**Baumaßnahme: Grundinstandsetzung**

**Teilbaumaßnahme: Horstweg von Weißdornweg bis zur Wendekehre**

## **ABWÄGUNGSVERMERK**

zur: 1. VERSCHICKUNG

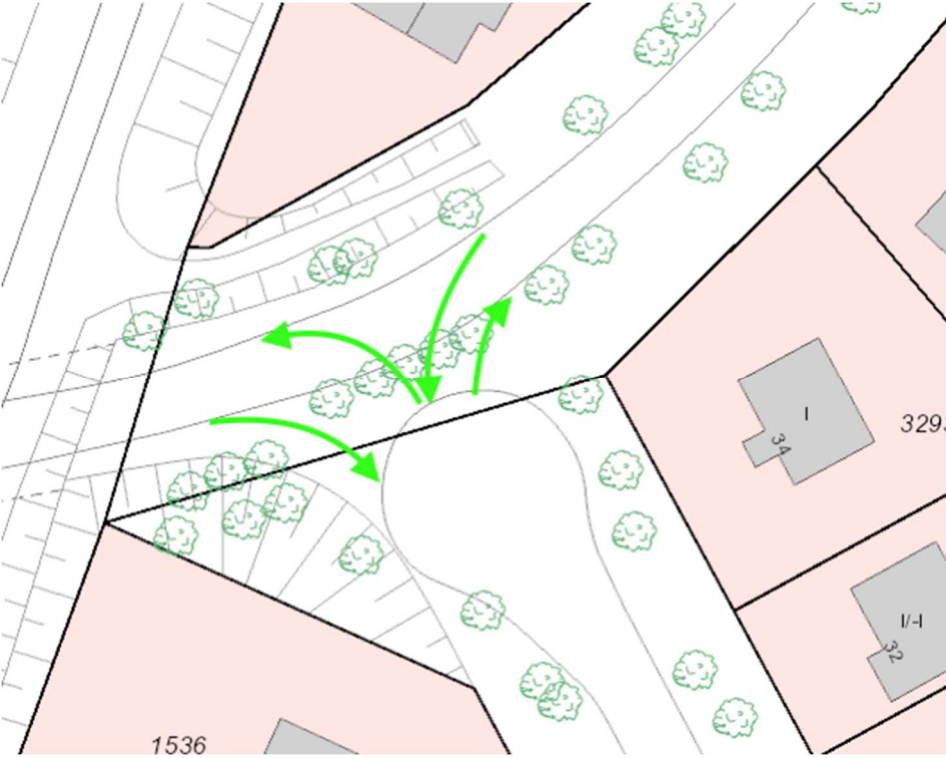
Nr.	Dienststelle	Stellungnahme	Abwägung W/MR 21
		<p>Gehwegnase eignet sich für Fahrradbügel wunderbar."</p> <p><b>II. Wendehammer/Stadtbahnstraße</b></p> <p>Aus dem Wendehammer heraus führt in Richtung Nord eine Aufleitung von der Fahrbahn des Horstweg auf einen reinen Gehweg, der entlang der Stadtbahnstraße Richtung Ost führt. In dieser Richtung gibt es vom Horstweg aus keine Radverkehrsführung. Diese sollte von der Fahrbahn Horstweg zur Fahrbahn Stadtbahnstraße hergestellt werden, um regelwidriges Fahren auf dem Gehweg zu vermeiden. Es ist also eine gut fahrbare und übersichtlich gestaltete Führung vom Wendehammer auf die Stadtbahnstraße nach Richtung Ost erforderlich.</p> <p>Ebenso ist eine Radverkehrsführung von Horstweg nach Stadtbahnstraße West erforderlich.</p> <p>Von der Fahrbahn der Stadtbahnstraße West aus gibt es eine Aufleitung auf den Gehweg und eine Ableitung von diesem Gehweg zur Fahrbahn des Horstweg. Diese Überfahrt ist aber ein reiner Gehweg. Auch hier fehlt also die Radverkehrsverbindung.</p> <p>Von Stadtbahnstraße Ost nach Horstweg fehlt ebenfalls eine Führung des Radverkehrs.</p>

Nr.	Dienststelle	Stellungnahme	Abwägung W/MR 21
		 <p data-bbox="517 1018 1460 1077"><i>Abb. Skizze der Fahrbeziehungen des Radverkehrs (Kartengrundlage aus dem Geoportal der FHH)</i></p> <p data-bbox="517 1141 1460 1324">Alle vier erforderlichen Wegbeziehungen sind in der Planung "vergessen" worden. Die Planungsgrenze muss ein klein wenig nach Nord erweitert werden, um diese wichtigen Verbindungen herzustellen und dem Radverkehr sichere Anbindungen an die Stadtbahnstraße zu gewährleisten. Man kann nicht einfach eine Einmündung des Horstweg unbetrachtet lassen, weil man der Meinung ist, hier fände "nur" Rad- und Fußverkehr statt.</p> <p data-bbox="517 1348 1460 1404">Diese Einmündung muss jetzt mit geplant werden. Andernfalls verbaut die derzeitige Maßnahme Horstweg evtl. die optimale Führung.</p>	<p data-bbox="1478 1348 2145 1404">Der Lageplan wurde in Richtung Stadtbahnstraße erweitert und um eine Radüberleitung vom Horstweg</p>

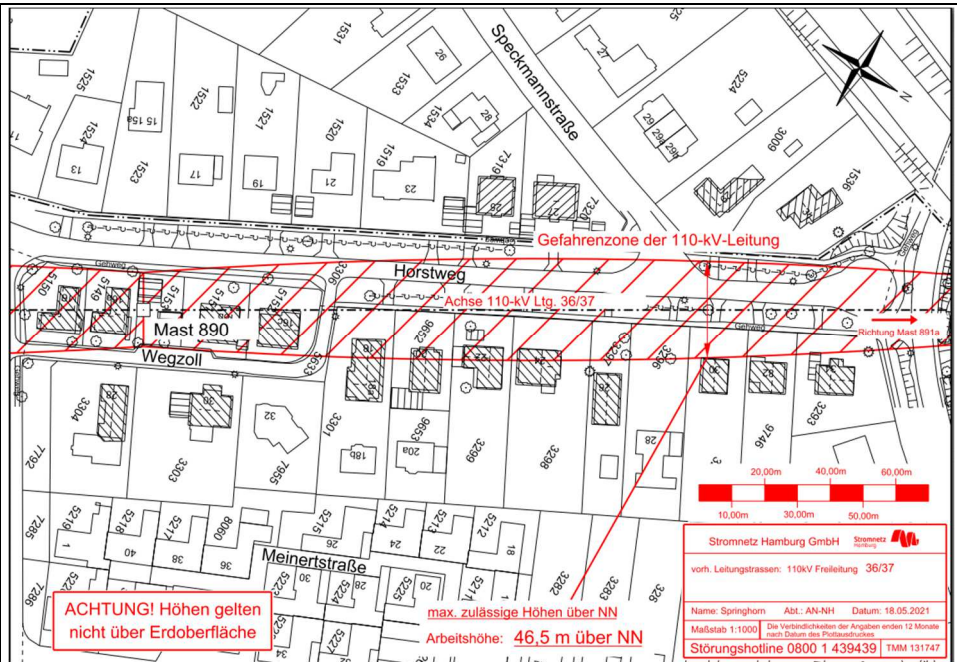
**Folgende Bedingungen müssen eingehalten werden:**

- Unterhalb der rot schraffiert dargestellten Gefahrenzone unserer Hochspannungsfreileitung im rot markierten Bereich gelten die eingetragenen maximal zulässigen Höhen über NN.
- Dabei darf die vorgegebene Arbeitshöhe von 46,5 m über NN, in dem im Gefahrenzonenplan rot markierten Bereich, für die mit dem Bau bzw. späteren Reparaturen befassten Personen und Geräte von keinem Körperteil oder Gerät auch nicht vorübergehend überschritten werden.
- Vor Aufnahme von Arbeiten muss sich die Bauleitung mit unserer Abteilung Assetservice / Leitungen, [REDACTED] Verbindung setzen. Wir werden dann einen Beauftragten zur Baustelle entsenden, der den örtlichen Verantwortlichen auf die Gefahren im Bereich der Hochspannungsfreileitung hinweist.
- Weiterhin müssen unsere beiliegenden „Richtlinien für Bauvorhaben im

Den Hinweisen wird gefolgt.
